Rapport de contrôle d'installations électriques à basse et à très basse tension

RÉF. 122/2023/95545/01:1

DATE DU CONTRÔLE 03/01/2024 AGENT VISITEUR Mohamed Izmar
ADRESSE DU CONTRÔLE Avenue Frans van Kalken 18 (étage 03) - 1070 Anderlecht TYPE DE CONTRÔLE Visite de contrôle vente ancienne installation (8.4.2.)

Schéma(s) unifilaire(s) de l'installation

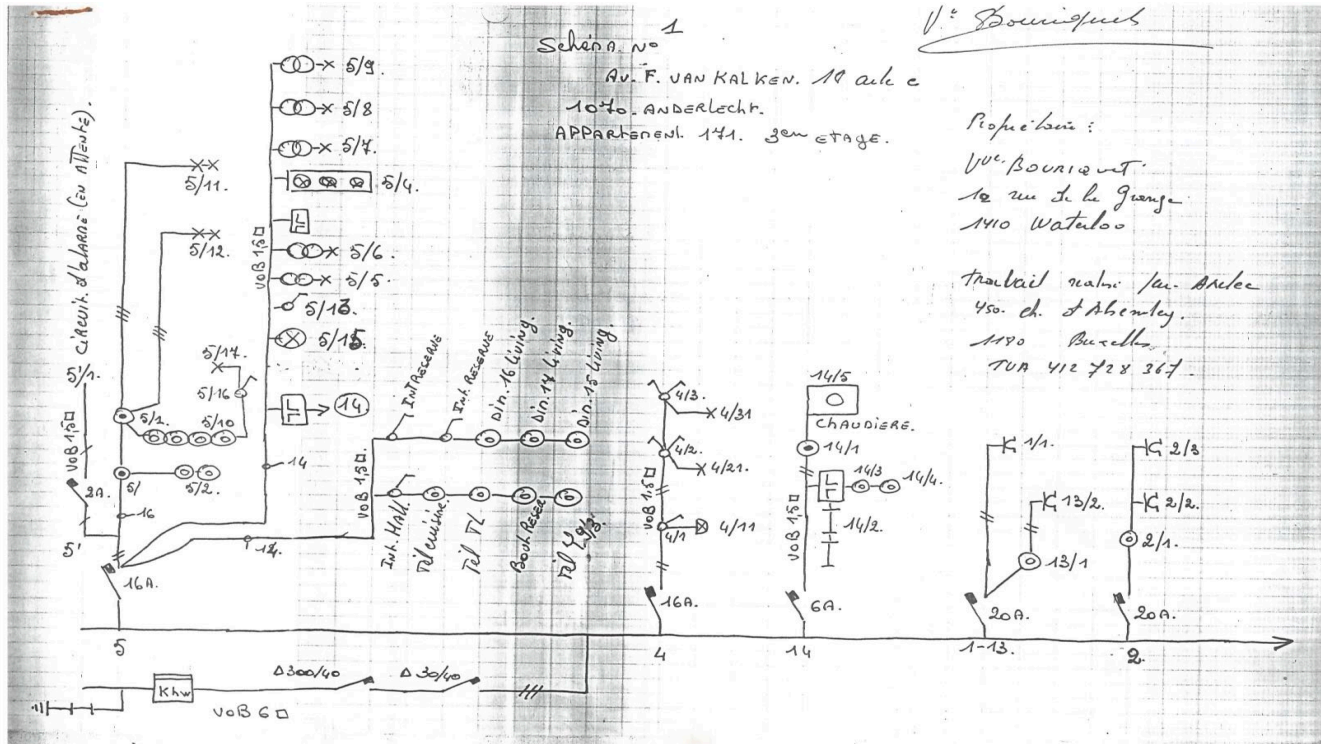
- La correspondance entre les repérages sur le tableau et les schémas n'est pas réalisée correctement. - 3.1.2.;6.4.6.;6.5.7.;9.1.2.
- Les schémas unifilaires et plans de position ne correspondent pas à la réalité. - 3.1.2.;6.4.6.;6.5.7.;9.1.2.

- La tension d'alimentation n'est pas indiquée clairement de manière apparente sur chaque tableau de répartition et de manœuvre. - 3.1.3.3.a
- Les schémas unifilaires et plans de position ne sont pas conformes. - 3.1.2.;6.4.6.;6.5.7.;9.1.2.
